**Avis sur le projet de parc éolien « Des Pressoirs » sur le
territoire de la commune de Paudy (36)**

N°MRAe 2023-4220

Avis délibéré de la MRAe Centre-Val de Loire n°2023-4220 en date du 21 septembre 2023

Plan d'ensemble des aménagements (source : Présentation non technique, page 10)

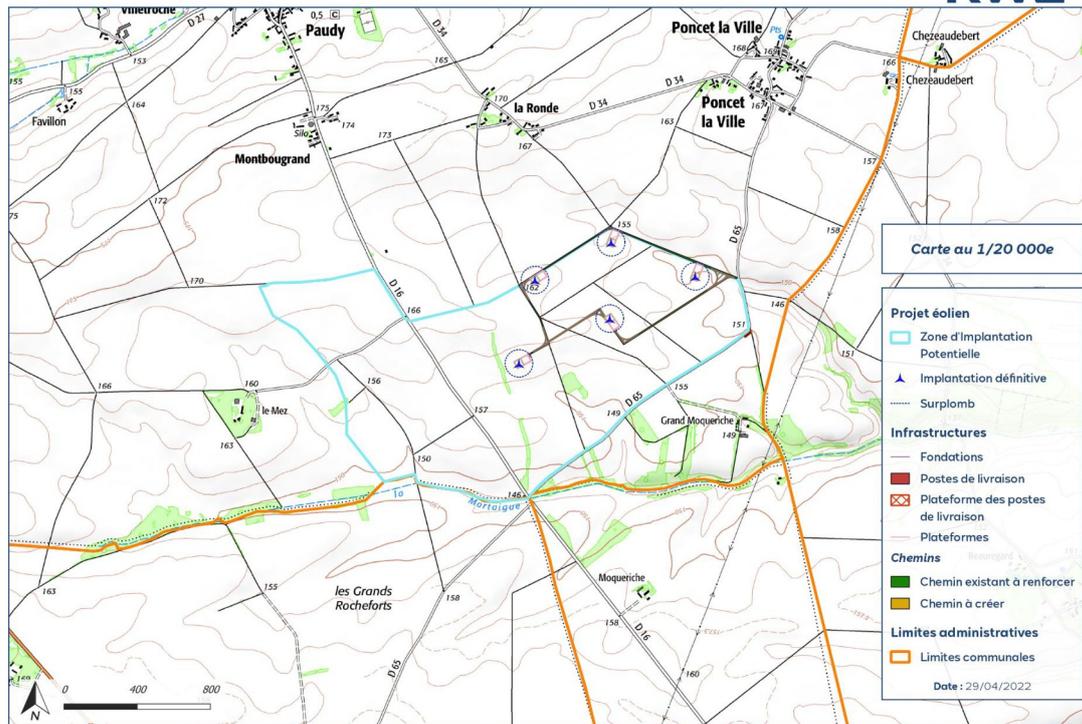
L'habitation la plus proche du projet est située au lieu-dit « La Ronde » sur la commune de Paudy à 680 m de l'éolienne E2, la distance minimale réglementaire de 500 m entre les aérogénérateurs et les zones et constructions à usage d'habitation est donc respectée.

Contexte éolien (source : Volet paysager de l'étude d'impact, page 24)

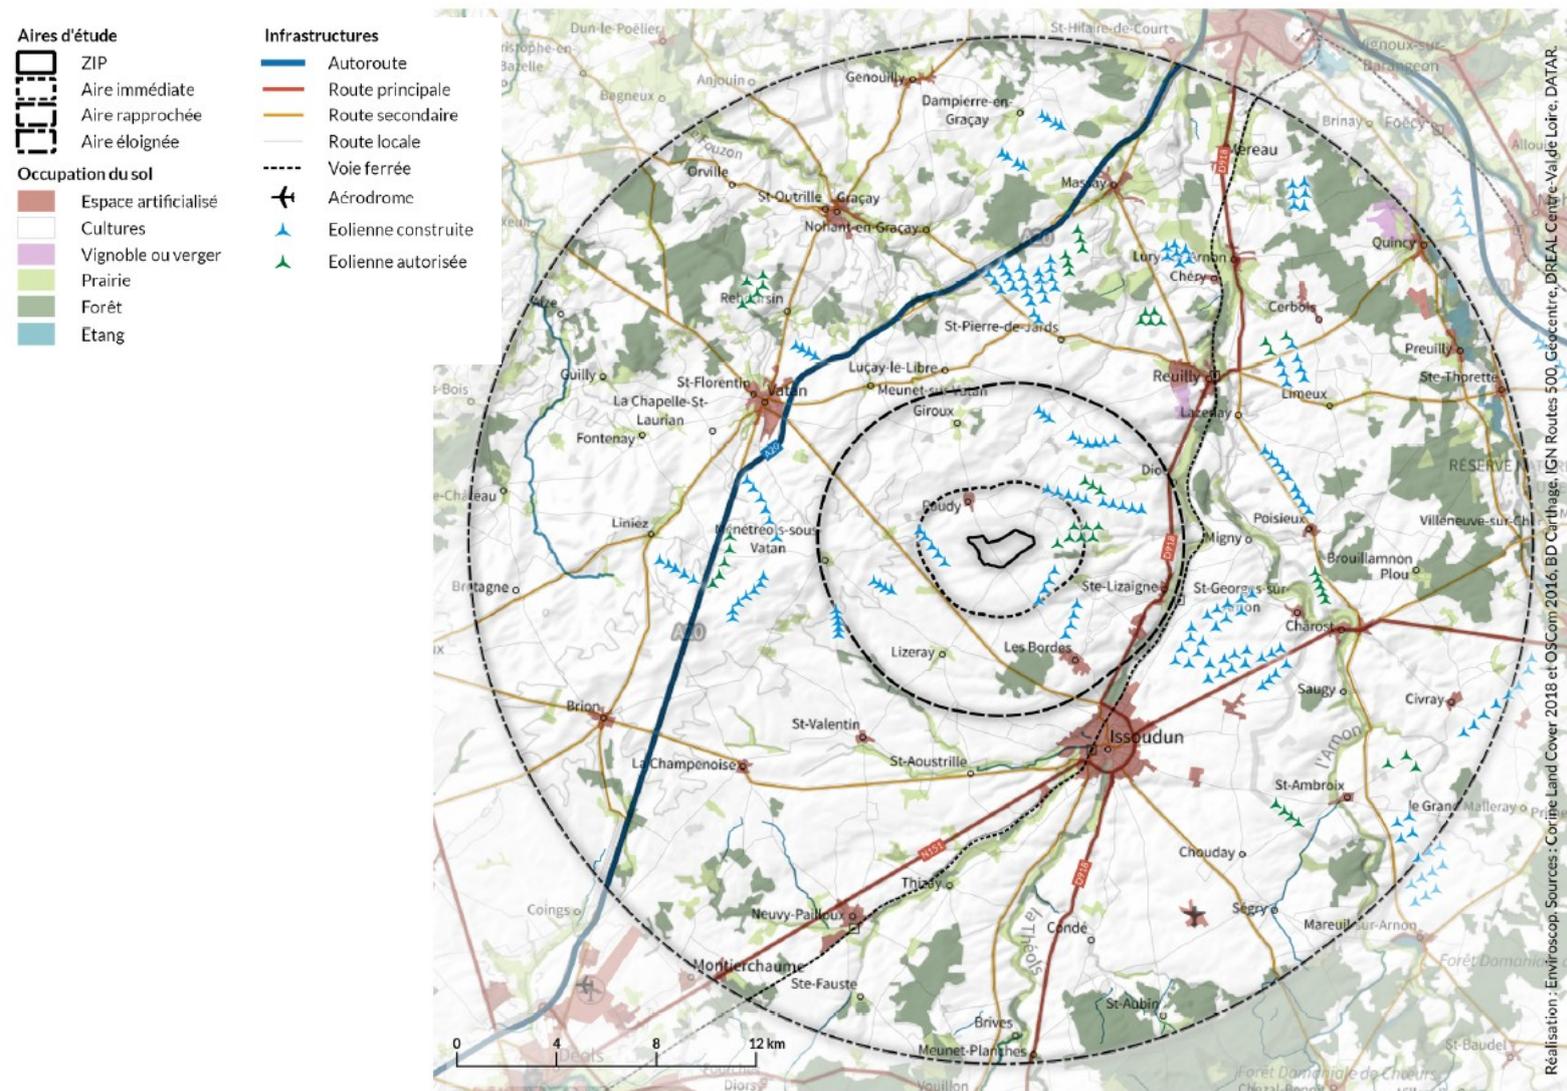
Le projet vient se positionner au sud-est de la commune de Paudy et est implanté de façon à former deux lignes. Il est implanté, dans une zone située à proximité immédiate des parcs existants Paudy et de la vallée de Torfou (tous deux situés à 1,3 km de la ZIP), ainsi que du parc autorisé de Sainte-Lizaigne (à 0,9 km de la ZIP). Le contexte éolien du projet est dense, en particulier 13 éoliennes sont recensées dans l'aire d'étude immédiate et 30 supplémentaires dans l'aire d'étude rapprochée. Le projet participe ainsi à une densification du paysage éolien actuel.

L'étude d'impact analyse correctement une saturation visuelle qui est de grande ampleur. Dans une situation comparable, le tribunal administratif d'Amiens avait, dans son jugement n°1801746 du 26 novembre 2020, annulé l'arrêté préfectoral autorisant un projet notamment au motif de sa contribution à une situation de saturation visuelle.
